Oggetto: Affidamento dei lavori necessari per la realizzazione del "Polo scolastico comprendente scuola primaria e scuola secondaria di primo grado nell'area attualmente destinata a scuola secondaria di primo grado, palestra e parco giochi, sita in via Roma nel Comune di Pont Canavese (TO)" CUP: H97B14000330006 – CIG 7091280560 (60-2017).

CHIARIMENTI

Solaio P1
1 : 10

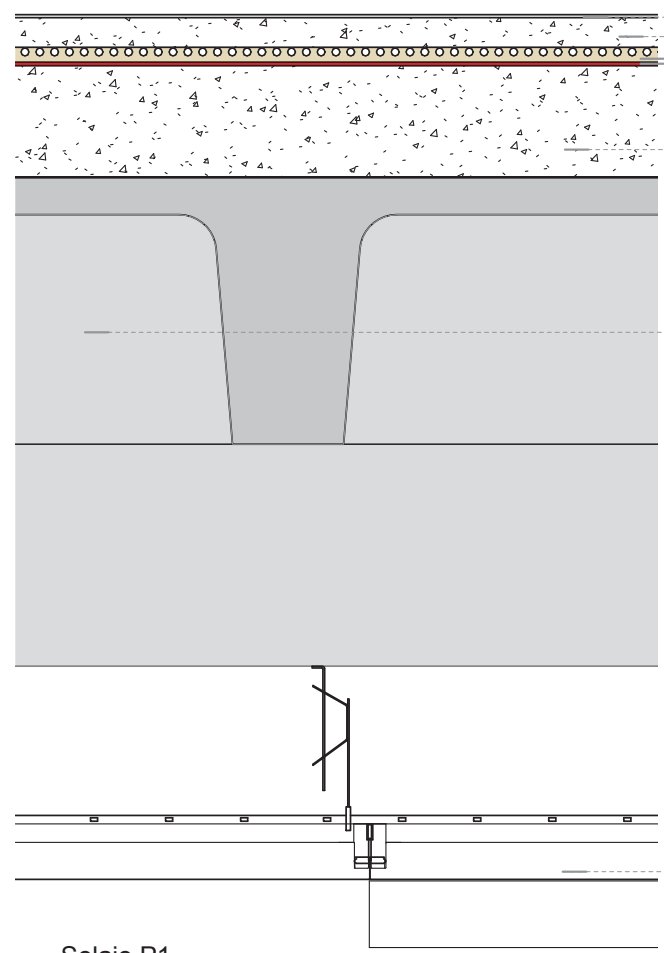
2- Nel prog. architettonico Tav."A11_Stratigrafie solai e dettagli" non viene rappresentato nella stratigrafia del solaio il getto integrativo solito di 5/6 cm di cls e rete.

Si chiede di aggiornare la stratigrafia giusta del solaio nell'elaborato o di chiarire tale imprecisione.

2- La stratigrafia dei massetti del solaio viene computata alle voci 19/8 e 20/10 a pag.6. del Computo Metrico Estimativo, mentre la struttura portante del solaio è all'interno della voce del prefabbricato 13/5 pag.5 (o all'elenco prezzi con la descrizione completa n. 47 A.P.01 pag. 7).

La stratigrafia del solaio viene allegata alla presente nota di chiarimenti.
